## REPONSE AU CAHIER D'ACTEUR DE FRANCE NATURE ENVIRONNEMENT LIMOUSIN PAR LES PORTEURS DE PROJET.

Schéma de principe du projet

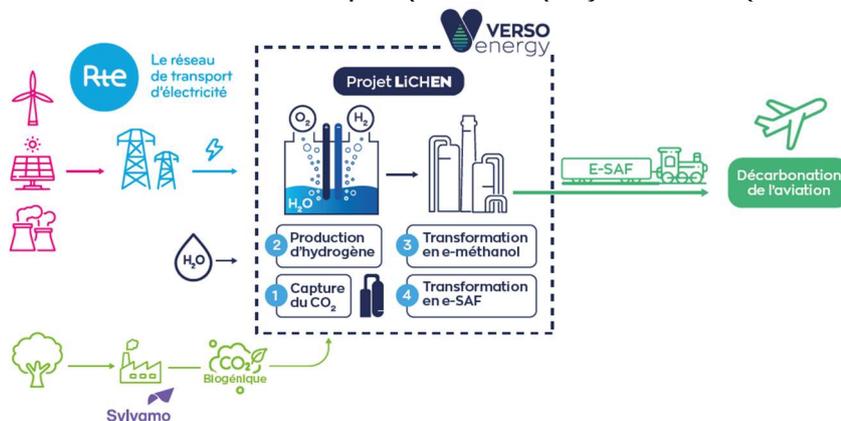
« Les ENR sont présentées dans les graphiques présentant le projet y compris sur la carte de la page 25 (mais page 51 le photovoltaïque est oublié). On comprend donc qu'elles font partie du projet .

***Quelles superficies de parcs photovoltaïque seront implantées et quelles surfaces et quantités des parcs éoliens ? »***

Les ENR dans les schémas ne font pas partie du projet comme présenté.

*Évolution des gaz à effet de serre à partir des données des carottes de glace et de mesures récentes*

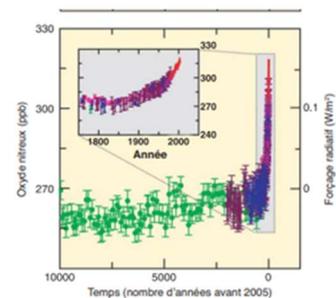
« Il y a plusieurs erreurs majeures sur le graphique des gaz à effet de serre .

1- Sur ce graphique, les unités sont données en ppd alors que la notation en usage scientifique est la ppb (partie par milliard). On ne retrouve aucun document scientifique utilisant l'appellation ppd.

2- la courbe en vert concerne le CH<sub>2</sub> comme un GES. Tout d'abord, la molécule de **CH<sub>2</sub> n'existe pas** à cause d'une impossibilité de liaison entre les atomes. On pourrait supposer que cela concerne l'éthylène dont la formule est C<sub>2</sub>H<sub>4</sub> avec deux liaisons CH<sub>2</sub>, mais l'éthylène est un gaz mineur en ce qui concerne l'effet de serre anthropique. Sa concentration dans l'atmosphère est de l'ordre de 10 à 20 µg/m<sup>3</sup> soit 5 à 10 ppb. Cela ne correspond pas au chiffre donné de 379 ppb.

3- la courbe bleue pour le N<sub>2</sub>O se termine à la valeur de 270 ppb. En se reportant sur l'axe des ordonnées, on trouve une valeur voisine de 320 ppb.

4- les unités sur l'axe vertical de droite sont notées en ppm pour le CH<sub>4</sub> alors que la valeur maximale affichée est en ppb.

5- La légende de la figure 11 fait référence, par une note de bas de page, au rapport du 1er groupe de travail du GIEC publié en 2007 et les données sont datées de 2005. Le GIEC a publié déjà deux autres rapports, en 2014 puis en 2023. Il est dommage de ne pas utiliser les informations les plus actuelles, facilement disponibles.

Vous avez tout à fait raison, il s'agissait d'une coquille de relecture. Le « CH<sub>2</sub> » étant une molécule non saturée, il ne peut évidemment pas être confondu avec le CO<sub>2</sub> dont il est bien question ici, comme le précise d'ailleurs la légende. Grâce à votre retour, cette erreur a été corrigée.

Nous comprenons l'interrogation. Le choix de cette représentation provient du rapport du GIEC de 2007, qui présente des graphiques montrant l'évolution des concentrations de CO<sub>2</sub> sur une échelle longue, allant jusqu'à 10 000 ans en arrière. Cette perspective historique met en évidence de façon très marquée l'accélération des émissions depuis la révolution industrielle, ce qui est précisément l'objectif pédagogique de cette illustration.

Les rapports plus récents (2014, 2023) privilégient des échelles plus courtes (depuis 1850), qui montrent des données plus fines mais moins spectaculaires sur le long terme. Le choix de cette version vise donc à illustrer la tendance globale, et non l'actualité immédiate.

*Les principaux chiffres du projet*

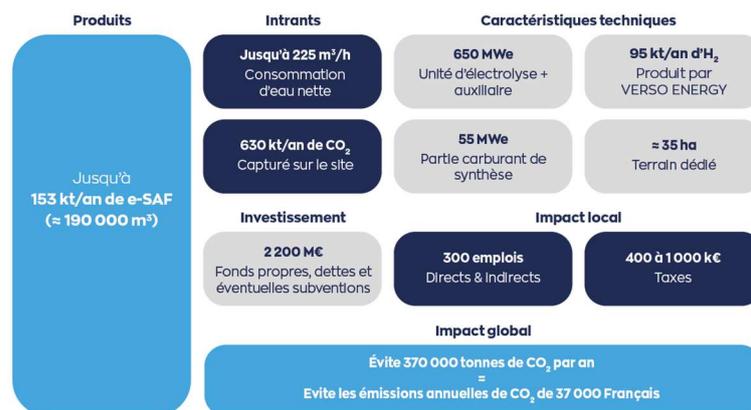
Le 4<sup>e</sup> paragraphe indique pour l'ensemble de l'infrastructure : 650MW + auxiliaires :

***Peut-on avoir la puissance de ces auxiliaires pour avoir une puissance totale nécessaire pour cette étape?***

**Au vu de la puissance demandée à RTE (900MW), la puissance des deux processus suivant l'électrolyse (repérés par le chiffre 4) sera-t-elle de 200 MW pour atteindre ces 900 MW (en supposant que les auxiliaires à l'électrolyse soit de 50MW) ?**

La puissance nécessaire pour les auxiliaires n'est pas encore déterminée et est incluse dans les 650 MW.

La capacité réservée se doit d'être supérieure à la capacité nécessaire. Les 900 MW ne seront pas atteints. La puissance nécessaire aux opérations hors électrolyse est de 55MW.

Schéma de l'ADEME expliquant la méthode mise en place pour calculer l'impact en émission de gaz à effet de serre d'un projet

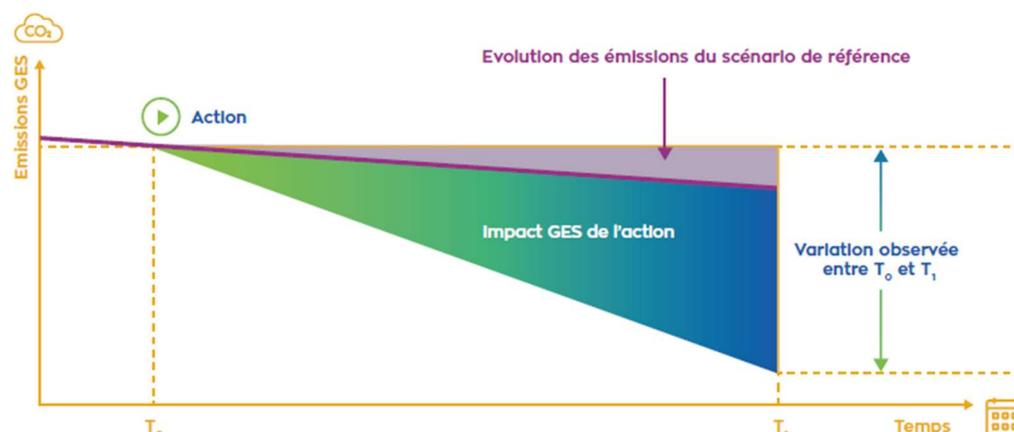
Mettre un graphique sans unité de temps ni de quantité de CO<sub>2</sub> évité est trompeur, voire malhonnête. Sans plus d'information, il n'est pas possible de prendre le résultat de 9 250 000 tonnes de CO<sub>2</sub> évitées sur 25 ans comme fiable.

**Puisque Verso a fait faire un bilan carbone, pourquoi n'est-il pas présenté ?**

Ce graphique est une infographie de l'ADEME pour illustrer la méthodologie mise en place, il ne prétend pas être représentatif du projet et n'est pas présenté comme tel. Le résultat est donné ainsi que la méthodologie appliquée. Certaines données d'entrée de ce bilan carbone relèvent de données confidentielles et encore en étude.
